**MEMORIE ESPLICATIVE DELLE INTEGREZIONI ALLA NOTA DEL MINISTERO
DELL'AMBIENTE E DELLA SICUREZZA ENERGETICA COMMISSIONE TECNICA PNRR-
PNIEC N. 0001594 DE 06/02/2024 RELATIVE AL PROGETTO "MORRONE".**

[ID_VIP 9702] Realizzazione di un impianto Agrivoltaico della potenza nominale in DC di 49,007 MWp e potenza in AC di 45 MW denominato "Morrone" e delle relative opere di connessione alla Rete di Trasmissione dell'energia elettrica Nazionale (RTN) nei Comuni di San Martino in Pensilis (CB) e Larino (CB)

Di seguito, si esplicano le risposte alle richieste di chiarimenti e approfondimento ricevute con nota n. 0001594 DE 06/02/2024 dal Ministero dell'Ambiente e della Sicurezza Energetica - Commissione Tecnica PNRR-PNIEC.

Figura 1 - Distanza Area impianto - Momentive Performance Materials Specialties Srl

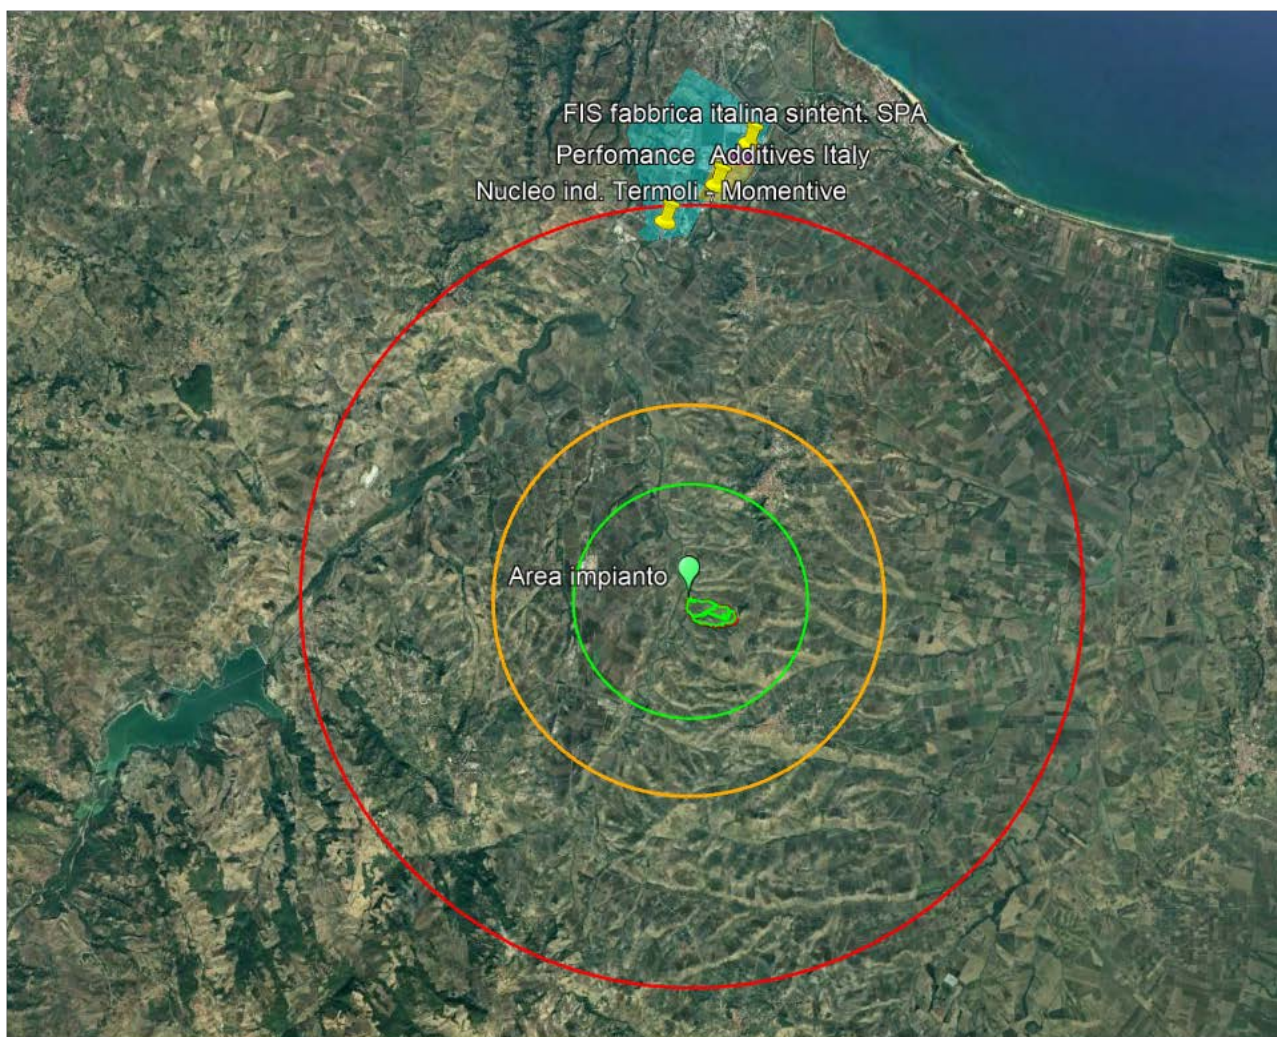
5.1 integrare il SIA indicando le potenziali interferenze delle opere in progetto con Impianti a Rischio di Incidente Rilevante eventualmente presenti nel territorio circostante le opere in progetto, effettuando, se del caso, un'analisi dei possibili effetti ambientali derivanti dal coinvolgimento delle opere in eventi incidentali.

Sono stati dunque oggetto di indagine n. 56 stabilimenti, situati a distanze comprese tra 9,15 km e 320,5 km dall'area di impianto.

La distanza minima riscontrata (Figura 1) è di 9,15 km, distanza che si registra tra l'area Impianto e lo stabilimento MOMENTIVE PERFORMANCE MATERIALS SPECIALTIES SRL nella regione Molise.

Detta distanza abbatte notevolmente qualsivoglia rischio di incidente rilevante.

Figura 3 – Individuazione punti di misura e sorgenti sonore

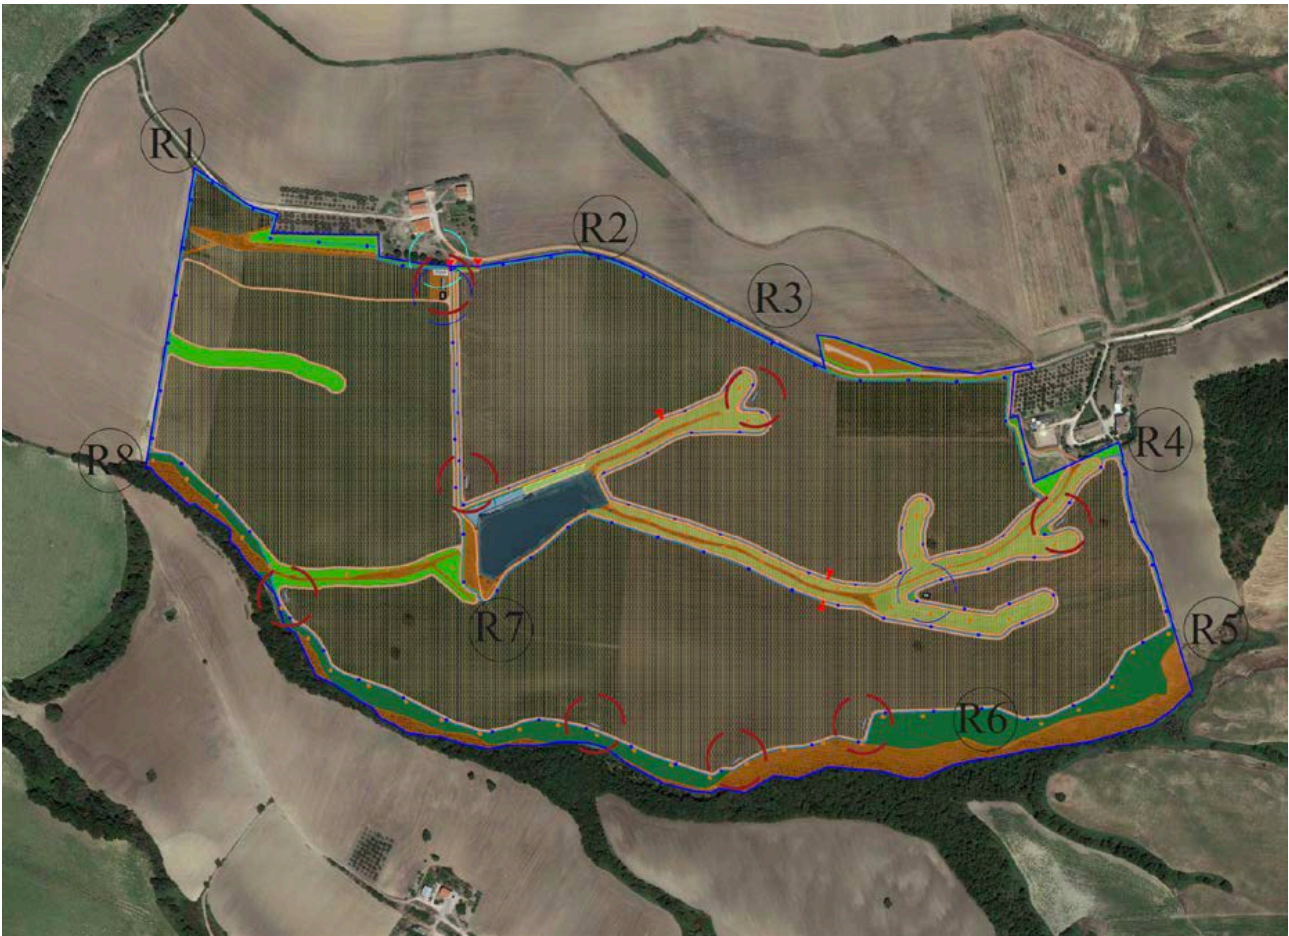
9.1 integrare i risultati della simulazione ottenuta applicando il modello di calcolo utilizzato, con una mappatura acustica in planimetria che riporti le curve isofoniche dei livelli acustici calcolati nei punti considerati come recettori e nel territorio circostante;

In risposta al punto 9.1 la scrivente precisa che i calcoli effettuati nella valutazione di impatto acustico si riferiscono alle condizioni di calcolo descritte nello studio e nei ricettori indicati che sono localizzati in prossimità dell'area di impianto e pertanto rappresentativi della condizione peggiorativa che possa verificarsi in quanto i ricettori sensibili (quali insediamenti a carattere continuo di

permanenza di persone) sono localizzati ad una distanza maggiore rispetto ai ricettori considerati.

Figura 4- Inquadramento territoriale

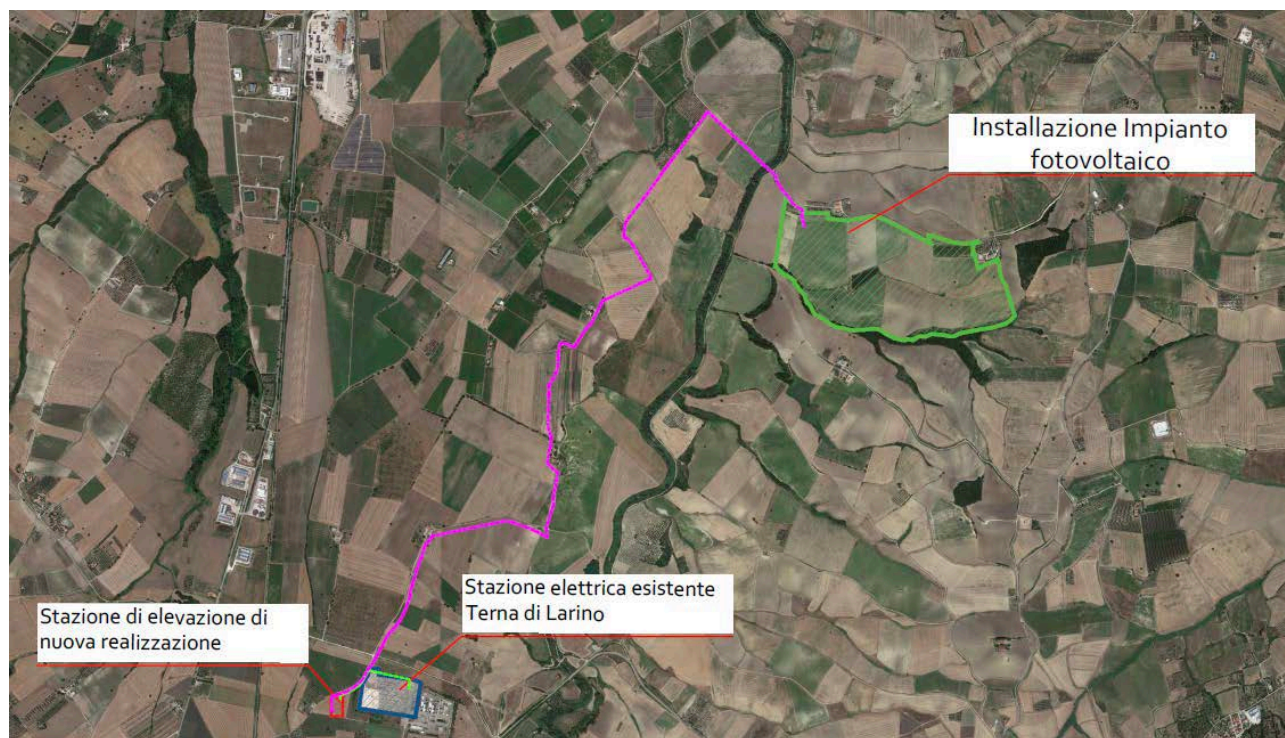
9.2 integrare la relazione di impatto acustico con una simulazione relativa sia alla fase di cantiere che alla fase di dismissione dell'impianto fotovoltaico, caratterizzando, dal punto di vista acustico, le sorgenti di rumore proprie di queste fasi;

In risposta al punto 9.3 la scrivente ha valutato l'impatto acustico potenzialmente generato in fase di cantiere nonché in fase di dismissione e in fase di esercizio come riportato nella sezione "Fase di Cantiere, Esercizio e dismissione" anche con riferimento all'area interessata dal tracciato del cavidotto. In fase di realizzazione di impianto, le sorgenti sonore sono le medesime identificate e qualificate per la sezione relativa all'area di impianto.

I risultati della valutazione mostrano che per i ricettori più prossimi al tracciato del cavidotto risultano verificati i limiti relativi alla zona acustica di riferimento di cui all'art. 6 del DPC 1.3.1991 "Tutto il territorio nazionale".
